**ANGÅENDE REMISSEN OM ÄNDRING AV  
GRÄNSEN FÖR HANSTA NATURRESERVAT FÖR  
FÖRBIFART STOCKHOLM, VIDARE TILL  
KOMMUNFULLMÄKTIGE DNR 2011-09415-55**

Detta gäller remissvar på "Ändring av gränsen för Hansta naturreservat för Förbifart Stockholm, vidare till kommunfullmäktige Dnr 2011-09415-55"  
Dnr: 304-729/2013

## Ändring av gränsen för Hansta naturreservat för Förbifart Stockholm

Förslag till ändrad gräns för

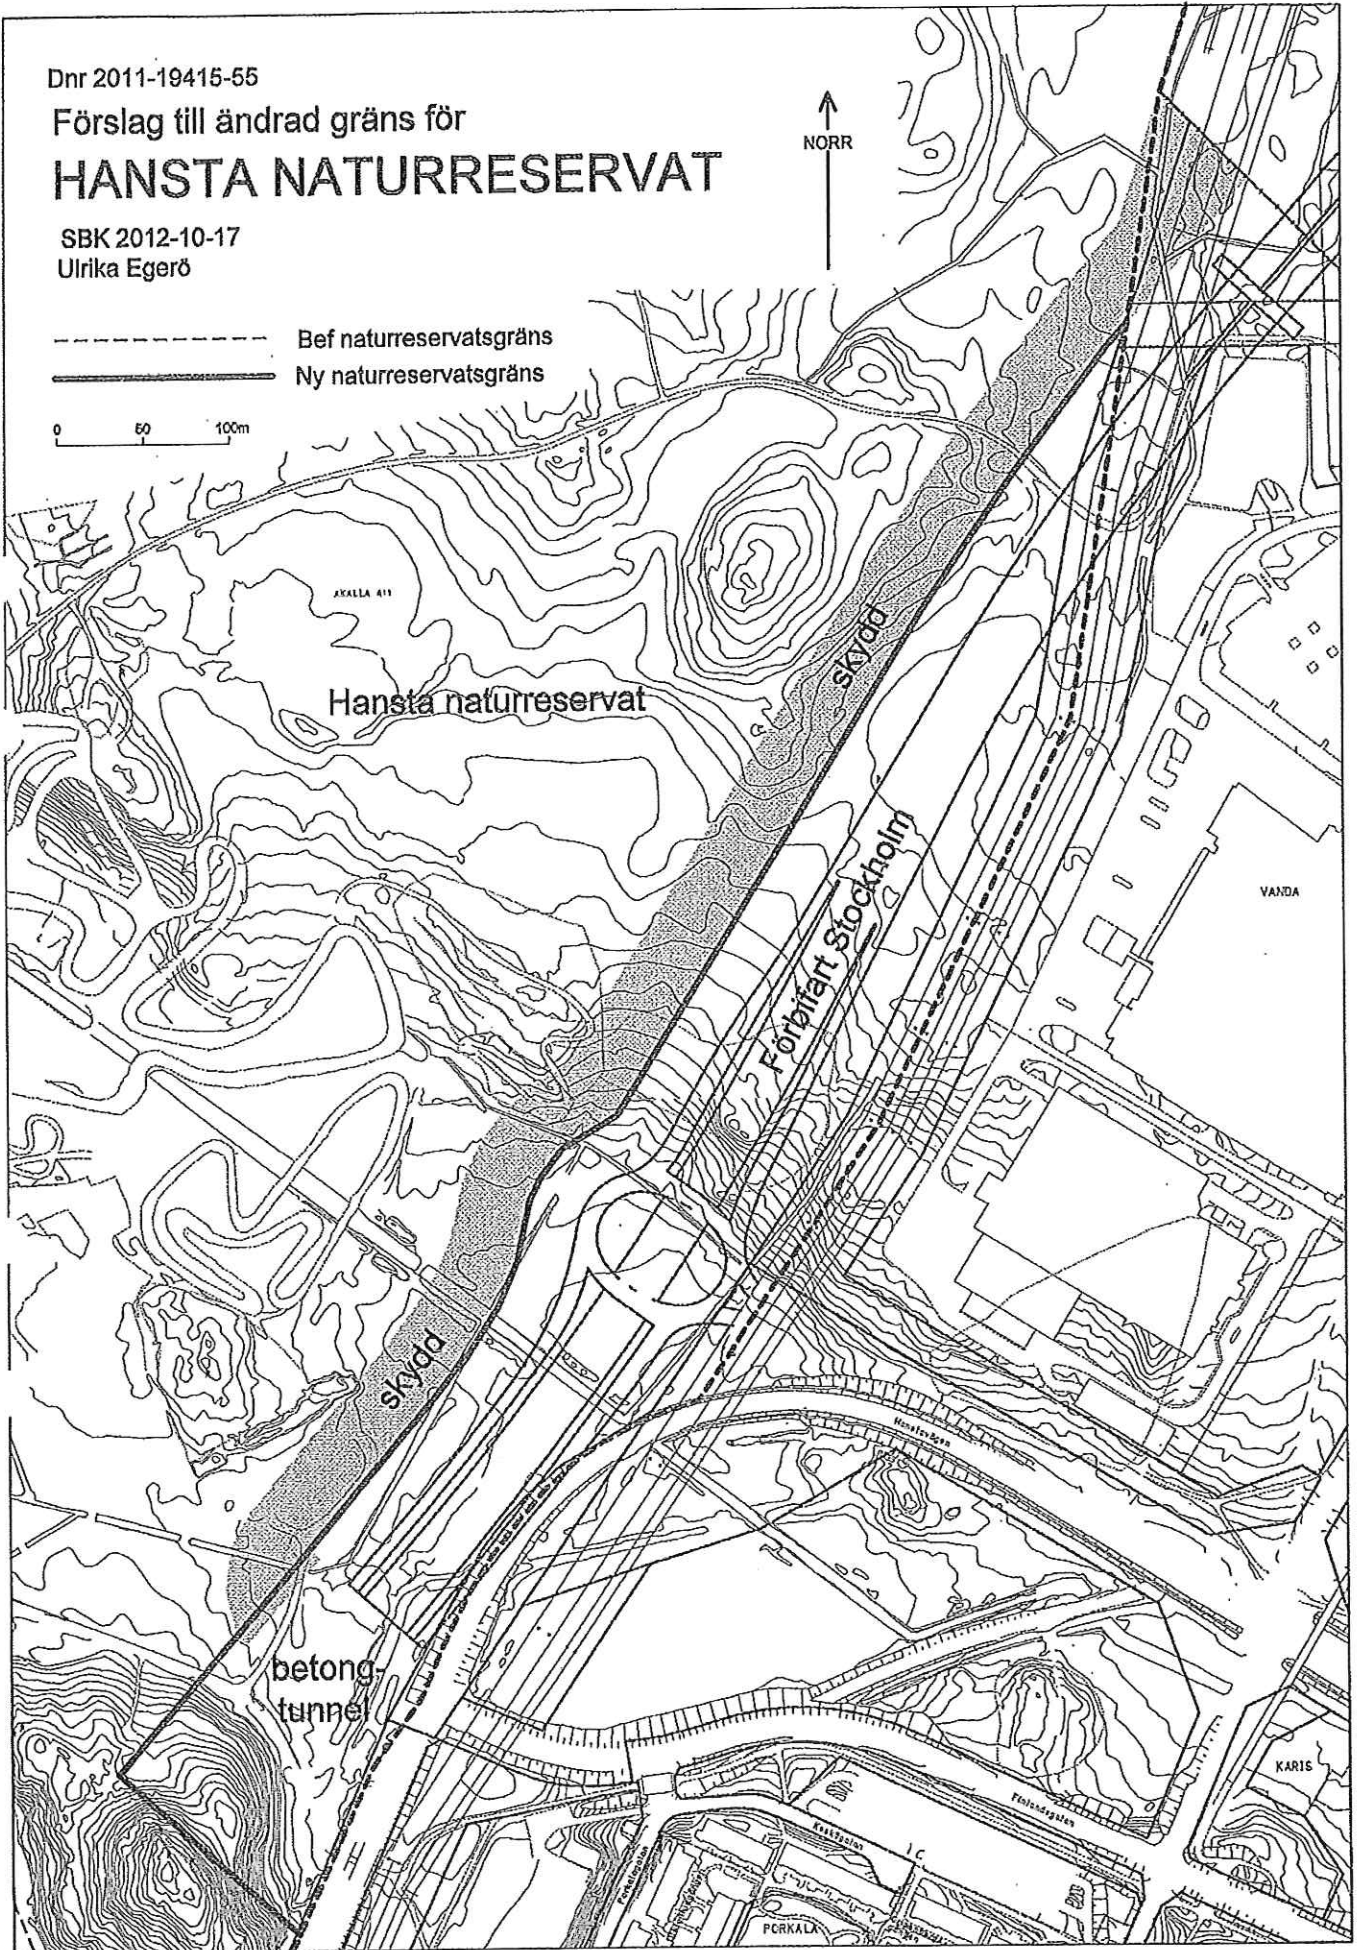
Länsstyrelsen har inga synpunkter i frågan om en ny gränsdragning för Hansta naturreservat med avseende på det intrång som Förbifart Stockholm medför på det kommunalt bildade naturreservatet. Länsstyrelsen stöder dock uppfattningen att ett intrång i naturvärdet ska kompenseras. Vad gäller föreslagna kompensationsåtgärder anser länsstyrelsen att dessa bör preciseras mer för att undvika oklarheter i åtgärdernas omfattning och lokalisering.

Stadsmuseet beklagar att mark inom reservatet måste tas i anspråk och att fornlämningar kommer att beröras av Förbifarten. Framförallt kommer lämningarna RAÄ 841 och RAÄ 148 som troligen har samband med varandra att splittras och förlora i upplevelsevärde och det tycks som om gränsdragningen kommer gå igenom RAÄ 841. Vad gäller RAÄ 140 och 245 anser stadsmuseet att det är angeläget att gränsen dras så att de alla ligger inom reservatet. Stadsmuseet anser att kompensationsåtgärderna för ovanstående är befogade. Museet vill dock påpeka att innan röjning och skötsel av fornlämningar påbörjas måste skötselplaner upprättas för mer kontinuerlig vård, vilket också

Järva Motorklubb yrkar att Stockholms Stad beslutar att istället förlägga gränsen för naturreservatet vid Häradsvägen och därmed freda Barkarby Motorstadion för framtiden.

Två boende i Hägerstalund skriver att de inte vill att gränsen för naturreservatet flyttas. De befävar att detta kommer att leda till mer luftföroreningar och buller i området och undrar om Förbifarten kommer att gå under det skogsparti som i dagsläget döljer nuvarande trafikled.

Varken länsstyrelsen, Trafikverket, remissinstanser eller berörda sakägare har haft några invändningar mot förslaget till ny gräns. Byggnad av riksintresset Förbifart Stockholm i enlighet med regeringens tillåtlighetsbeslut är ett synnerligt skäl för att upphäva den del av reservatet som berörs av vägen. Med anledning av att länsstyrelsen beslutade 2008 att inte tillåta motocrossverksamhet efter 31 december 2015 finns i dagsläget inga synnerliga skäl för att flytta gränsen till Häradsvägen.

Det område som upphävs inom naturreservatet är ca 100 000 m<sup>2</sup> stort och berör främst skog och äldre kulturlandskap med fornlämningar. De föreslagna kompensationsåtgärderna för Hägerstalunds gård är därför inte tydligt kopplade till de värden som tas i anspråk och bör utgå. Bästa möjliga tillgänglighet till naturreservatet under och efter byggtiden kommer Trafikverket utföra som skydds- respektive återställningsåtgärder, varför dessa inte heller bör ingå i kompensationsåtgärderna.

Kompensationsåtgärder har preciserats i samråd med miljöförvaltningen, stadsmuseet, trafikkontoret och Trafikverket. Miljö- och hälsoskyddsnämndens förslag om flexibilitet i åtgärderna är svårt att tillgodose i dagsläget, eftersom lämpliga åtgärder på annan plats skulle vara av en helt annan karaktär. Kommunfullmäktige måste ta ett tydligt beslut om kompensation samtidigt med beslut om gränsändring, eftersom beslut om gränsändring enligt miljöbalken endast får meddelas om intrånget kompenseras i skälig utsträckning. Om förutsättningarna för kompensationsåtgärderna förändras så att de inte kan genomföras, måste kommunfullmäktige fatta ett nytt beslut.
